Henvendelser modtaget i perioden 12.02.2014 til 11.04.2014

TITANGADE - TILLÆG NR. 4

Forslag til tillæg nr. 4 til lokalplan nr. 76 Titangade med tilhørende kommuneplantillæg

HØRINGSSVAR - 11.04.2014

SIGURDSGADE 27, 29, 31 - UDVIDELSE AF BYGGEFELT

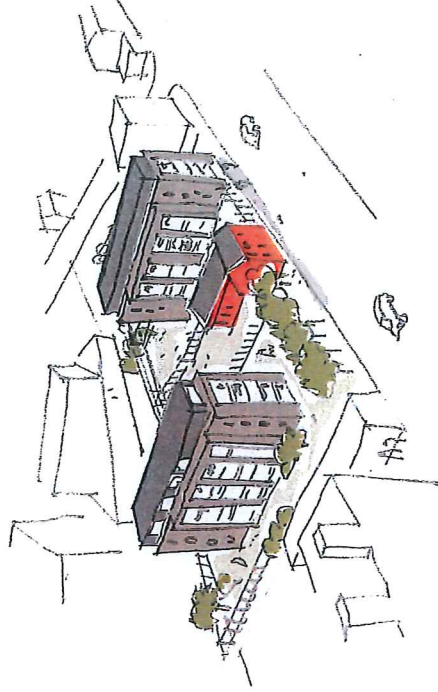
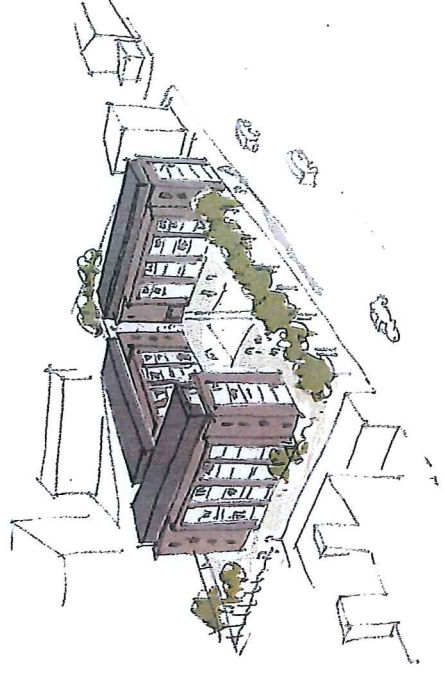
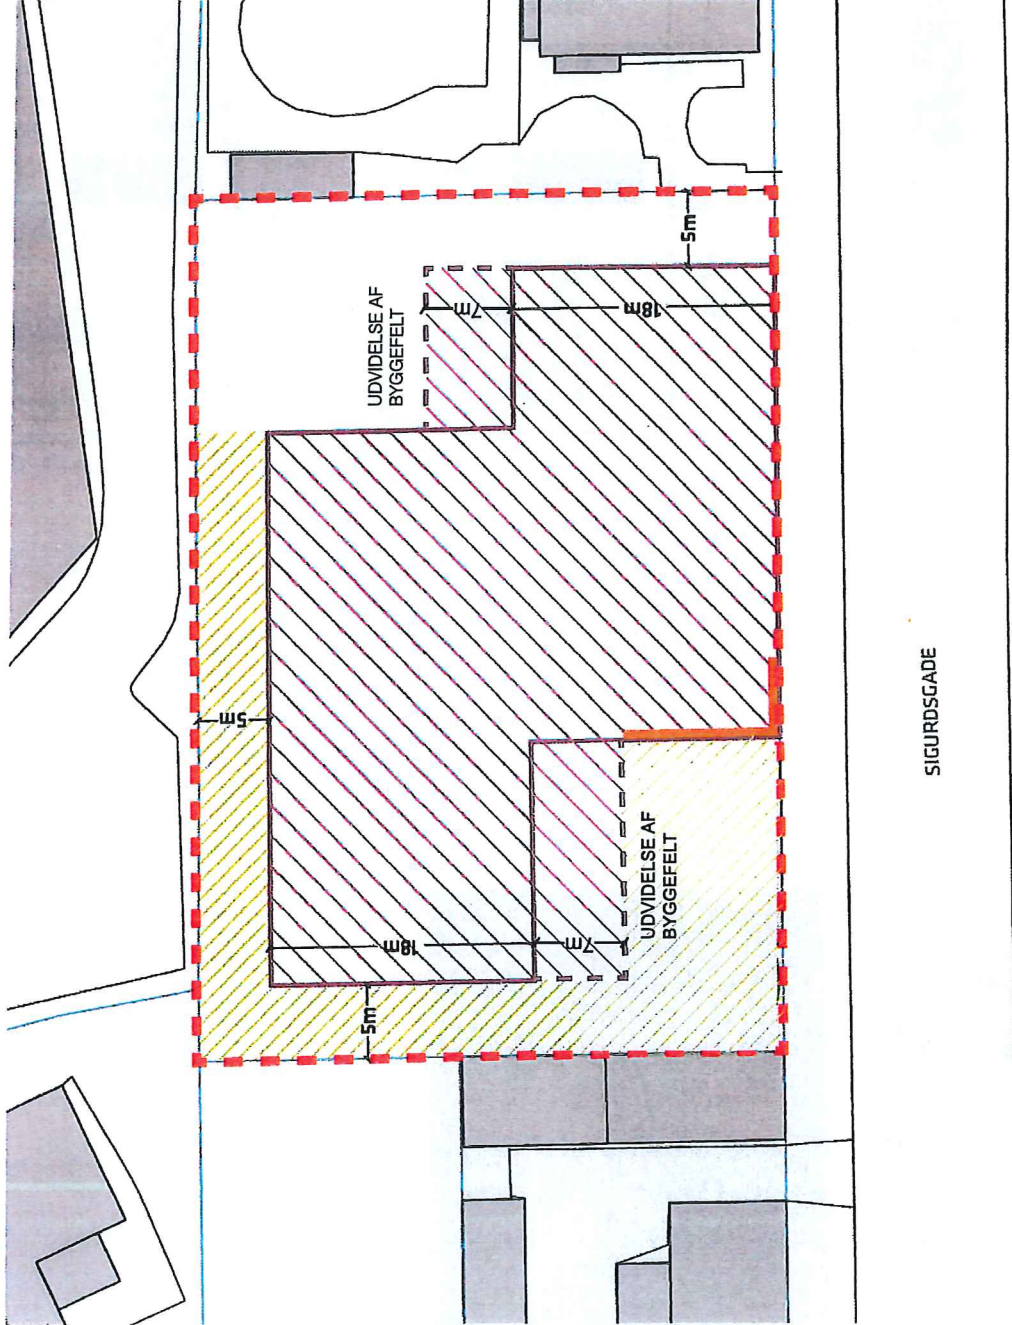
Det nye projekt nødvendiggør en mindre udvidelse af det anviste byggefelt for de 3 grunde, som vist på vedlagte tegninger.

- Byggefeltet ønskes udvidet for en mere fleksibel placering af bebyggelse og parkering.
 - Parkingskrav og friarealer bør følge det nye Kommuneplanlæggets bestemmelser (1 p. plads pr 300 m² og friarealer 30 % af etagearealer ekskl. friareal etableret i forbindelse med altangange).
 - Husdybden ønskes ændret til 12 m for blandt andet at give mulighed for en vareret udformning af altangange med opholdsareal.
 - Der ønskes generelt ikke et krav om at eksisterende bygninger skal bevares eller fredes.
- Hvis eksisterende bygninger alligevel bevares skal der ikke medregnes friareal her til.

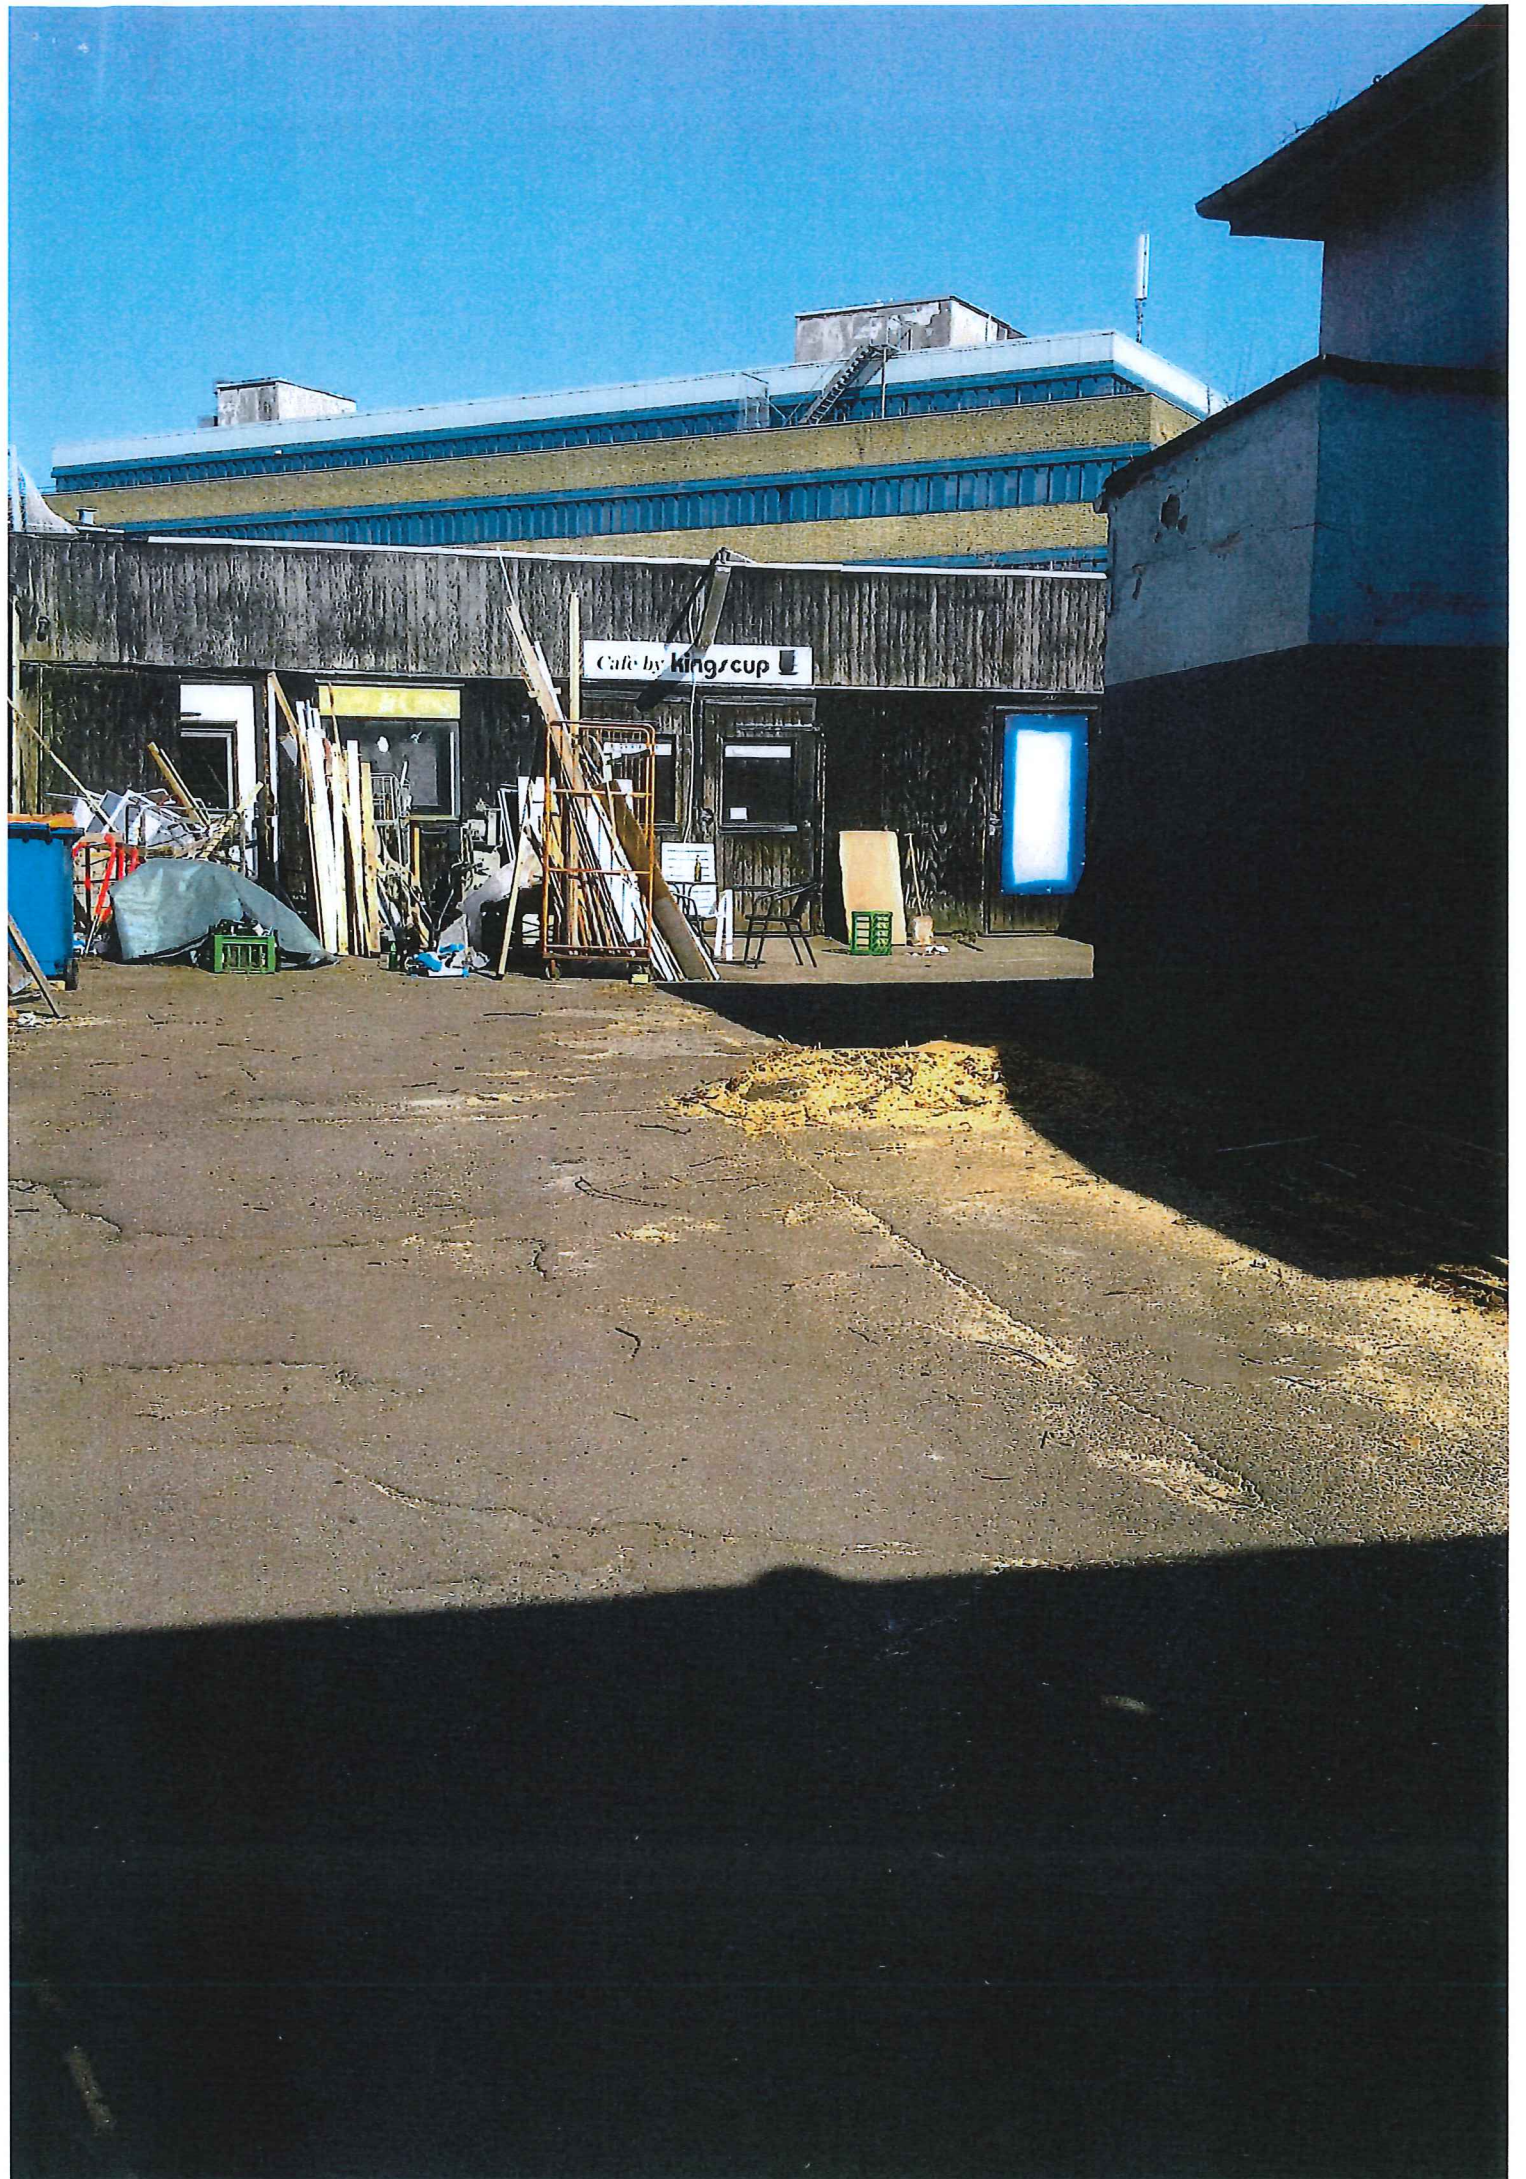
I lokalplanforslaget markeres et bevaringsværdigt træ. Det fældede ejeren i forgårs. Se vedhæftede to billeder.

Her er altså endnu et irrelevant forhold i lokalplanforslaget.

Kan man tænke sig, at Kommunen forfølger sagen? For man må vel ikke fælde et bevaringsværdigt træ uden tilladelse, selv om det generer ens planer, eller man synes, det er sygt eller grimt? Og Kommunen har vel næppe givet tilladelse, når man netop har udsendt et lokalplanforslag, hvor man har markeret træet som bevaringsværdigt?
